Hvidbog - udkast til regulativ for Gudenåen på strækningen fra Silkeborg til Randers

Gudenå Silkeborg til Randers

Silkeborg Kommune

Offentlig høring d. 1/4 2025 - d. 30/6 2025

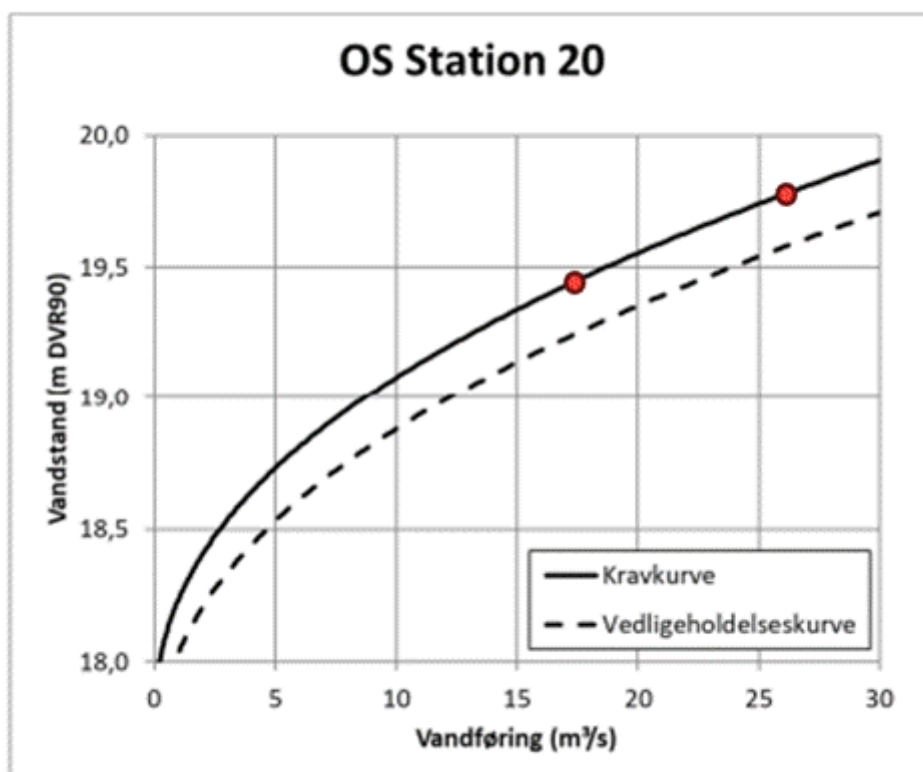
I indsigelsen er der anført, at regulativudkastet vil medføre en middelvandstand på 20,4 m og en vandstand på 21 m ved en medianmaksimum afstrømning i Silkeborg Langsø. Dette er ikke korrekt. Oplandet er på 1.074 km² ved st. 0 (Silkeborg Langsø) og med en middelfastrømning på 16,2 l/s/km² og en medianmaksimumafstrømning på 24,6 l/s/km² giver det en vandføring på hhv. ca. 17.400 og 26.400 l/s. Indsættes disse to vandføringer (Q) i QH-kurven for st. 20 m

Hvor koten på de 18,70 m kommer fra, fremgår ikke af indsigelsen. Vandløbsmyndigheden har derfor 1. september 2025 pr. mail haft kontakt til indsiger. Indsiger skriver tilbage, at "*Koten stammer fra dengang papirfabrikken havde vandhjul, da de mistede kraft, hvis bagvandet stod for højt. Senere pejlinger af Langsøen viser, at den blev overholdt. Googler du Silkeborg Langsø, får du stadig, at koten på vandspejlet er 18,70 m.o.h.*"

I gældende regulativ er der fastlagt et kravvandspejl på 19,89 m ved Ringvejsbroen. Der har således ikke været et krav til en vandspejlskote på 18,70 m i gældende regulativ ved starten af strækningen (udløb fra Silkeborg Langsø).

(som er regulativets krav til vandføringsevne ved Silkeborg Langsø) giver disse en kravvandstand på hhv. ca. 19,45 m og ca. 19,80 m, se nedenstående figur, hvor de to vandføringer er afsat på kravkurven. Altså mere end 1 m under de i indsigelsen anførte vandspejlskoter. Regulativforslagets krav til vandføringsevne fastlægger således ikke vandstande der er over det gældende krav og slet ikke de vandstande der fremgår af indsigelsen.

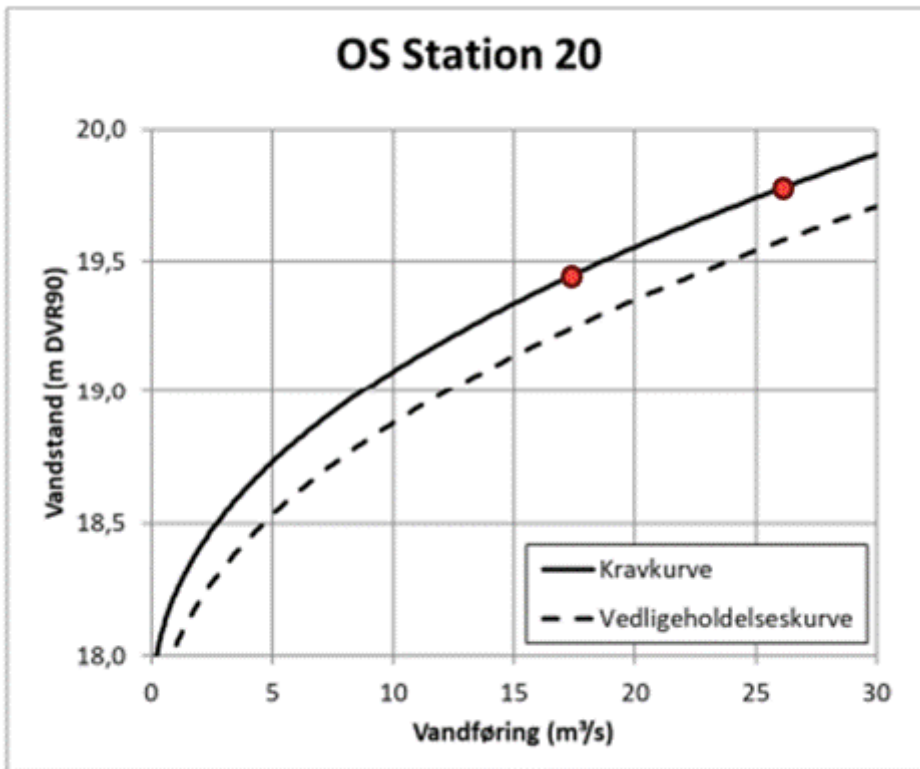
I indsigelsen er der anført at regulativudkastet vil medføre en middelvandstand på 20,4 m og en vandstand på 21 m ved en medianmaksimum afstrømning i Silkeborg Langsø. Dette er ikke korrekt. Oplandet er på 1.074 km² ved st. 0 (Silkeborg Langsø) og med en middelfastrømning på 16,2 l/s/km² og en medianmaksimumafstrømning på 24,6 l/s/km² giver det en vandføring på hhv. ca. 17.400 og 26.400 l/s. Indsættes disse to vandføringer (Q) i QH-kurven for st. 20 m (som er regulativets krav til vandføringsevne ved Silkeborg Langsø) giver disse en kravvandstand på hhv. ca. 19,45 m og ca. 19,80 m, se nedenstående figur, hvor de to vandføringer er afsat på kravkurven. Altså mere end 1 m under de i indsigelsen anførte vandspejlskoter. Regulativforslagets krav til vandføringsevne fastlægger således ikke vandstande, der er over det gældende krav og slet ikke de vandstande, der fremgår af indsigelsen.

Hvor koten på de 18,70 m kommer fra, fremgår ikke af indsigelsen. Vandløbsmyndigheden har derfor 1. september 2025 pr. mail haft kontakt til indsiger. Indsiger skriver tilbage, at *"Koten stammer fra dengang papirfabrikken havde vandhjul, da de mistede kraft, hvis bagvandet stod for højt. Senere pejlinger af Langsøen viser, at den blev overholdt. Googler du Silkeborg Langsø, får du stadig, at koten på vandspejlet er 18,70 m.o.h."*.

I gældende regulativ er der fastlagt et kravvandspejl på 19,89 m ved Ringvejsbroen. Der har således ikke været et krav til en vandspejlskote på 18,70 m i gældende regulativ ved starten af strækningen (udløb fra Silkeborg Langsø).

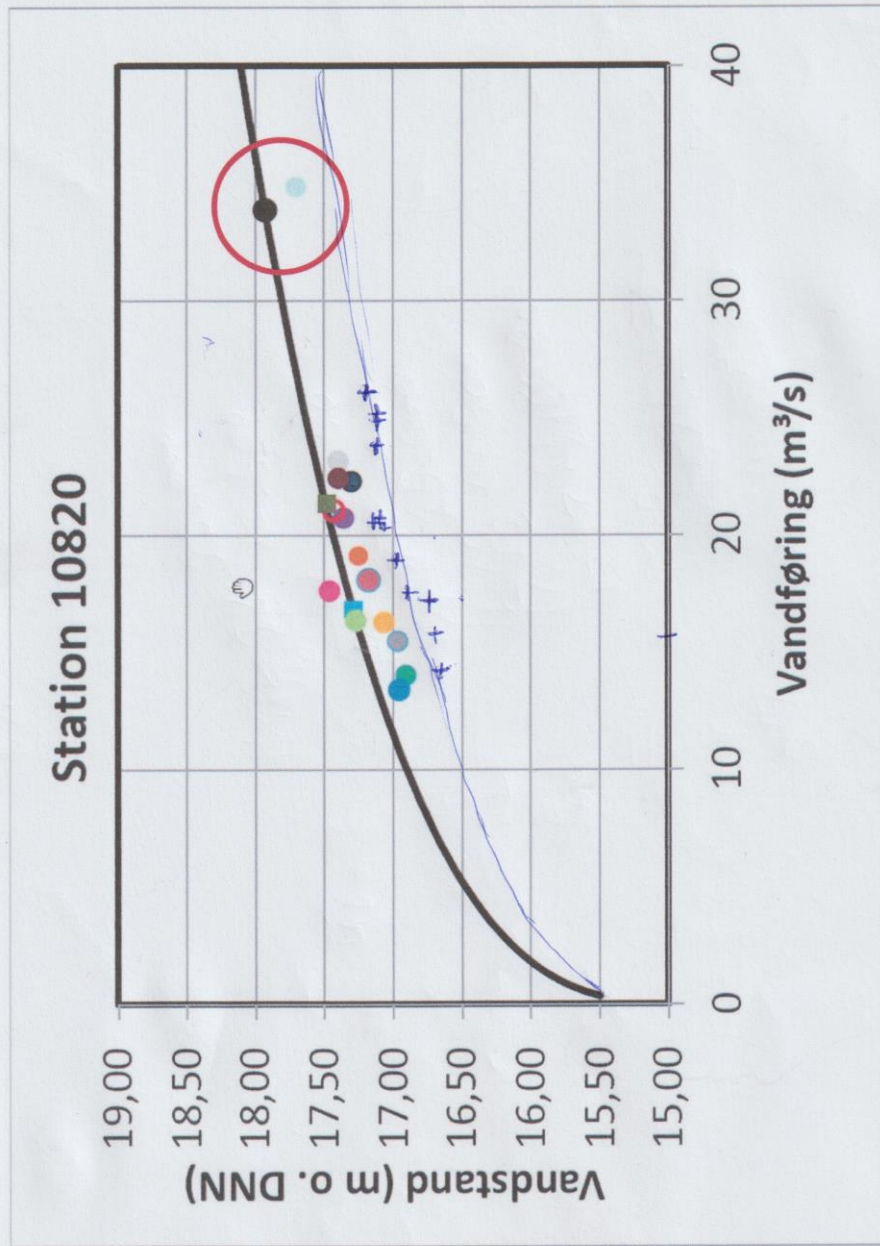
I indsigelsen er anført, at regulativforslaget fastlægger krav til et vandspejlsniveau, der ligger over det i gældende regulativ fastlagte niveau. Med henvisning til kommentarerne under punkt 12 og 13 er det ikke korrekt.

Regulativforslaget fastlægger ikke krav til, hvor højt vandstanden må være i Gudenåen, men der fastlægges krav til, at hvis vandløbet ændrer sin skikkelse så meget, at denne er medvirkende årsag til en forhøjet vandstand, er der krav til at iværksætte en oprensningsindsats.

Med henvisning til det tidligere beskrevet, om at den vandføringsevne der fastsættes i regulativforslaget, ikke ændrer på hverken den gældende eller den aktuelle vandføringsevne, godkendes der derfor ikke et regulativ, der hæver vandspejlet i Gudenåen.

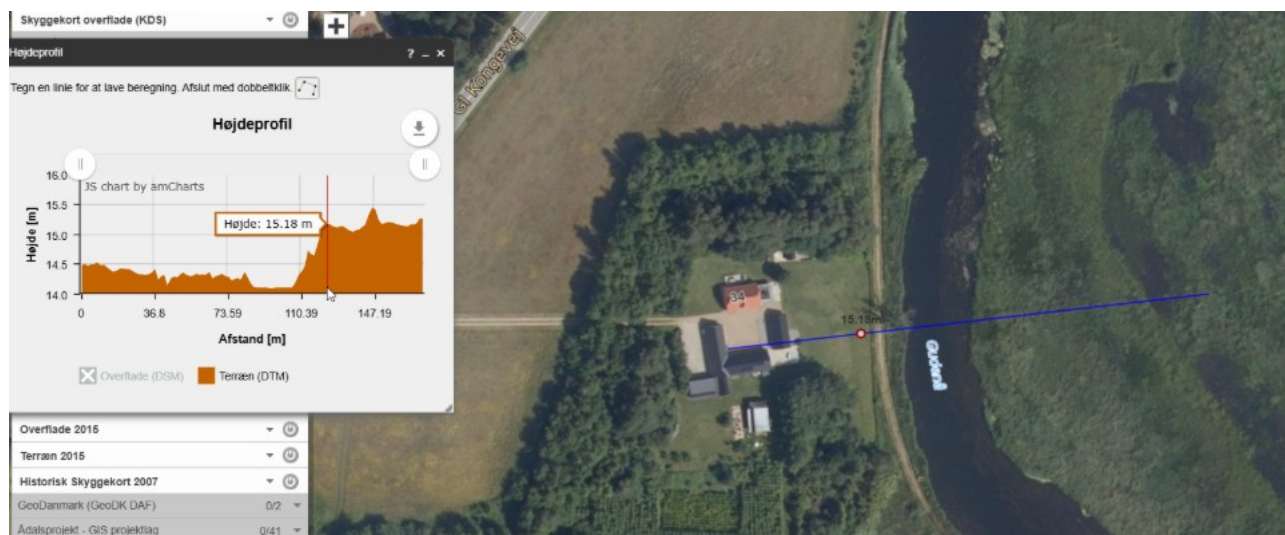
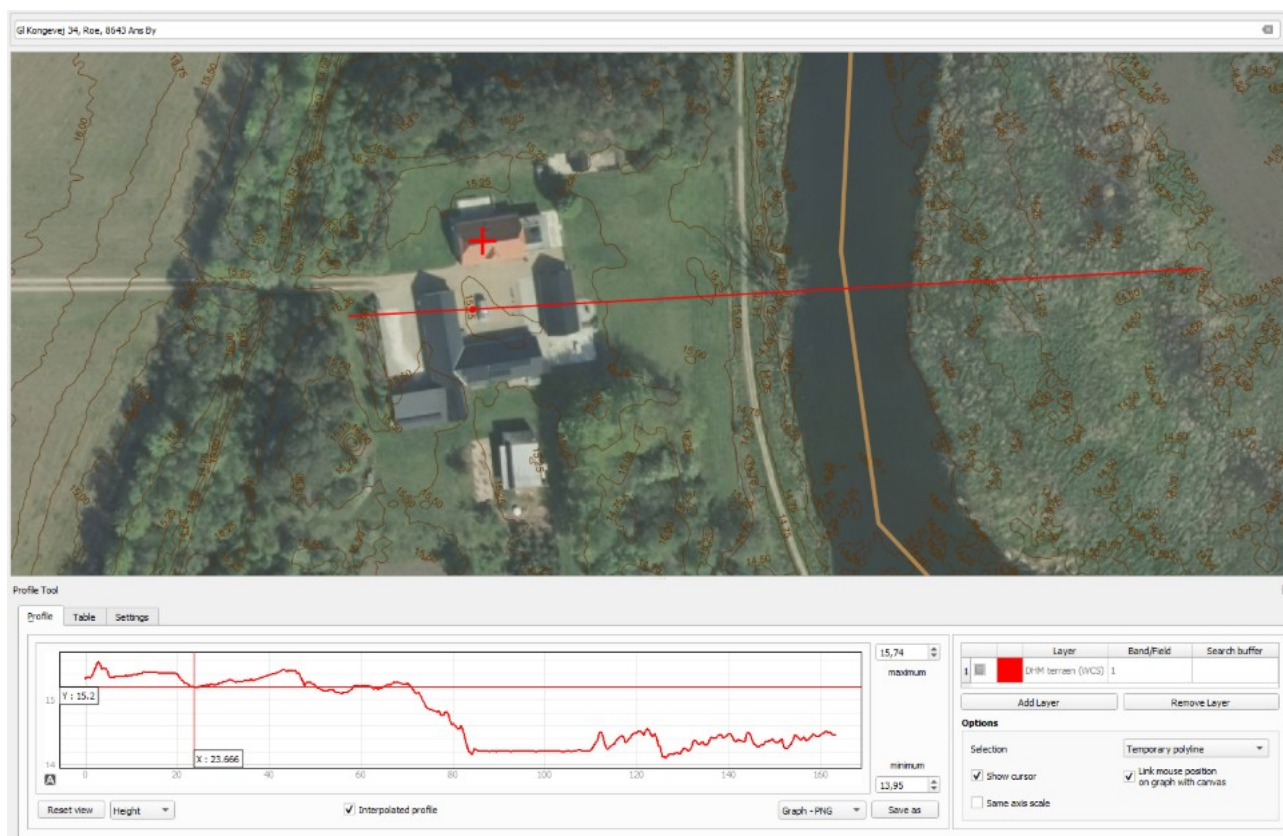
I høringsvar fra Gl. Kongevej 30 er det beskrevet, hvordan indsigelsen mod en vandspejlskote på 15,32 m ved Gl. Kongevej 30 er beregnet ud fra flodemålskoten ved Ormnæs i Tange Sø, som er 13,57 m. Det antages, at I har brugt samme metode og derfor er nedenfor svar taget fra høringsvaret fra Gl. Kongevej 30:

"Herfra antages vandspejlet at stige med 0,1 ‰ (0,21 m) til kote 13,78 m ved Borre Å. Fra Borre Å stiger vandspejlet ifølge indsigelsen med 0,4 ‰ over en strækning på 3.912 m til Alling Å, hvilket giver en yderligere stigning på 1,54 m, og dermed en samlet vandspejlskote på 15,32 m.

Iht. regulativforslaget er faldet på de 0,1 promille ikke op til Borre Å (st. 20.587 m), men helt op til st. 18.690 m. Der er således en væsentlig længere strækning på kun 0,1 promille og en kortere strækning på 0,4 promille fald. Ved brug af de i regulativet anførte afstande ved samme beregning som anvendt i indsigelsen til beregning af vandspejlskoten ved Alling Å, bliver koten på 14,79 m ved Alling Å, altså en kote der ligger 53 cm under den der er beregnet i indsigelsen.

De anvendte fald i indsigelsen, er de fald, der er anført i regulativforslaget for den teoretiske bundkote, og de er anvendt som vandspejlsfald. Vandspejlets fald er ikke nødvendigvis det samme fald som vandløbets bundkote, da vandspejlskotens fald er afhængig af flere forhold end bundkoten. En korrekt beregning på regulativforslagets teoretiske skikkelse ved en vintermiddel giver en beregnet vandspejlskote ved Alling Å på kote 14,46 m, altså en kote der ligger et godt stykke under den i indsigelsen beregnede kote (15,32 m)".

Med henvisning til de ovenfor fastlagte vandspejlskoter er det ikke den i regulativforslaget foreslået teoretiske skikkelse, der vil give anledning til evt. høj vandstand ved ejendommen Gl. Kongevej 30.

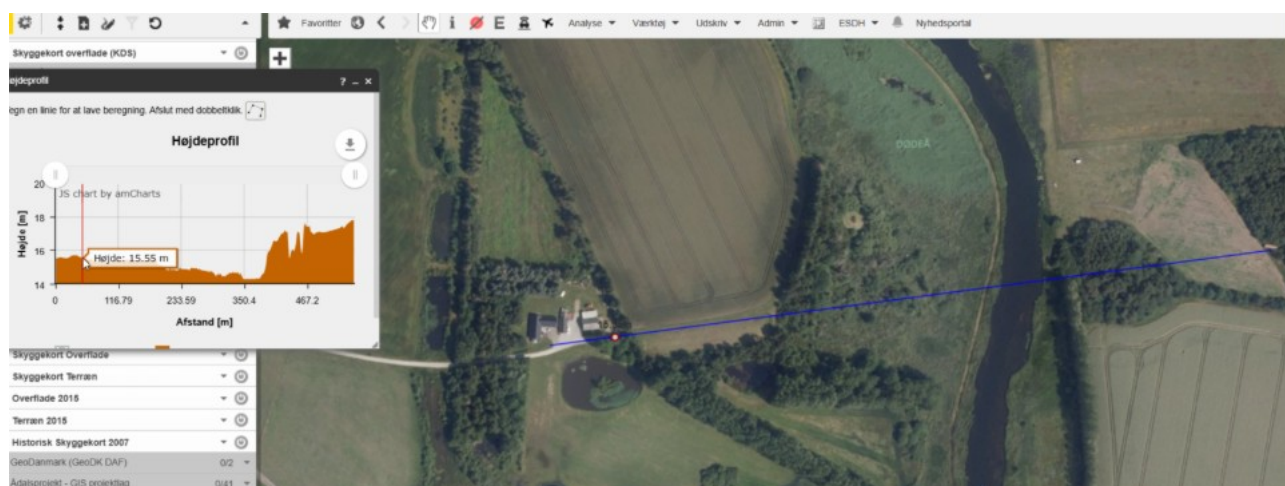
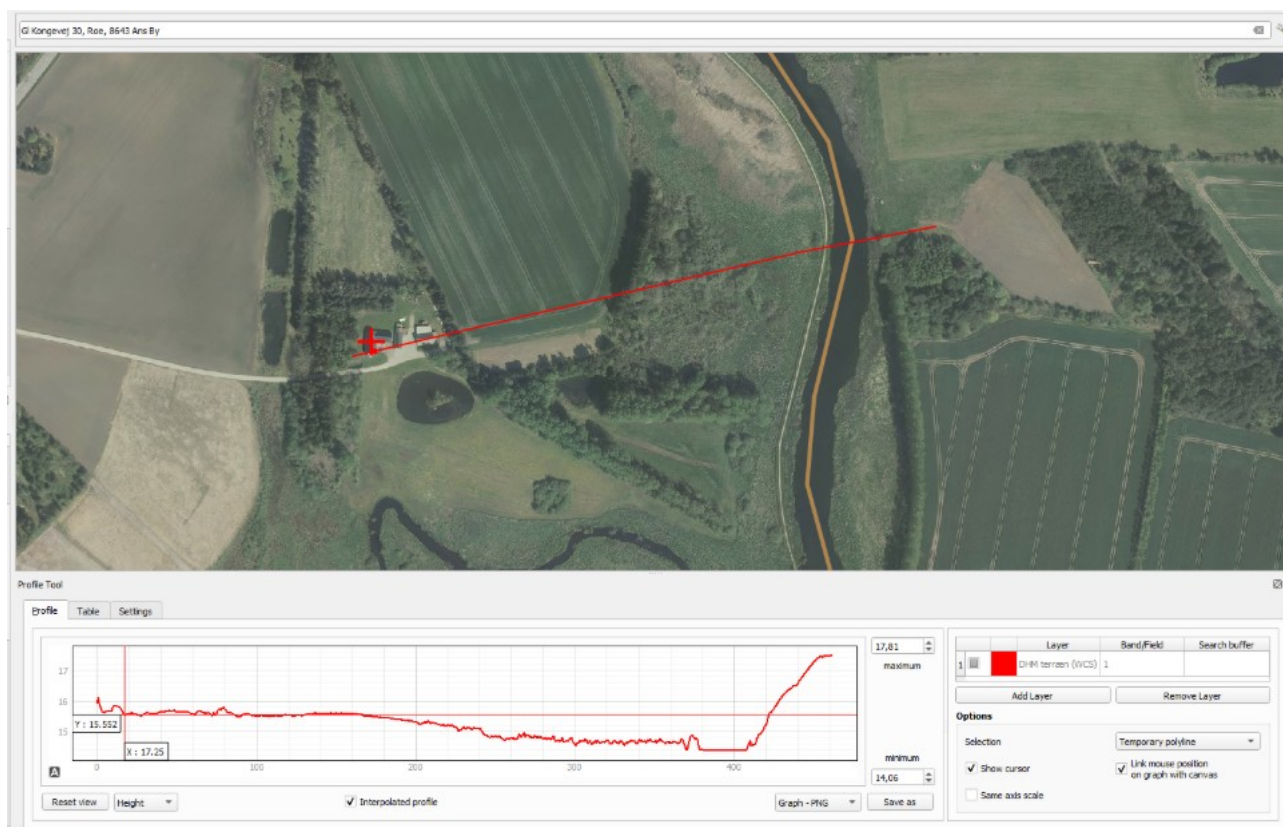
Ifølge indsigelsen er denne vandspejlskote på 15,32 m beregnet ud fra flodemålskoten ved Ormnæs i Tange Sø, som er 13,57 m. Herfra antages vandspejlet at stige med 0,1 ‰ (0,21 m) til kote 13,78 m ved Borre Å. Fra Borre Å stiger vandspejlet ifølge indsigelsen med 0,4 ‰ over en strækning på 3.912 m til Alling Å, hvilket giver en yderligere stigning på 1,54 m, og dermed en samlet vandspejlskote på 15,32 m.

I indsigelsen er anført, at vandstanden ved Borre Ås udløb reelt er på 14,0 m, hvilket vil (iht. indsigelses metode til beregning af vandspejlskote) give en vandspejlskote på 15,54 m ved ejendommen, og at denne vil være en årlig tilbagevendende begivenhed. Denne vandspejlskote er ligeledes beregnet forkert.

Iht. regulativforslaget er faldet på de 0,1 promille ikke op til Borre Å (st. 20.587 m), men helt op til st. 18.690 m. Der er således en væsentlig længere strækning på kun 0,1 promille og en kortere strækning på 0,4 promille fald. Ved brug af de i regulativet anførte afstande ved samme beregning som anvendt i indsigelsen til beregning af vandspejlskoten ved Alling Å, bliver koten på 14,79 m ved Alling Å, altså en kote der ligger 53 cm under den, der er beregnet i indsigelsen.

De anvendte fald i indsigelsen, er de fald, der er anført i regulativforslaget for den teoretiske bundkote, og de er anvendt som vandspejlsfald. Vandspejlets fald er ikke nødvendigvis det samme fald som vandløbets bundkote, da vandspejlskotens fald er afhængig af flere forhold end bundkoten. En korrekt beregning på regulativforslagets teoretiske skikkelse ved en vintermiddel giver en beregnet vandspejlskote ved Alling Å på kote 14,46 m, altså en kote der ligger et godt stykke under den i indsigelsen beregnede kote (15,32 m).

Med henvisning til de ovenfor fastlagte vandspejlskoter er det ikke den i regulativforslaget foreslået teoretiske skikkelse, der vil give anledning til evt. høj vandstand ved ejendommen Gl. Kongevej 30.
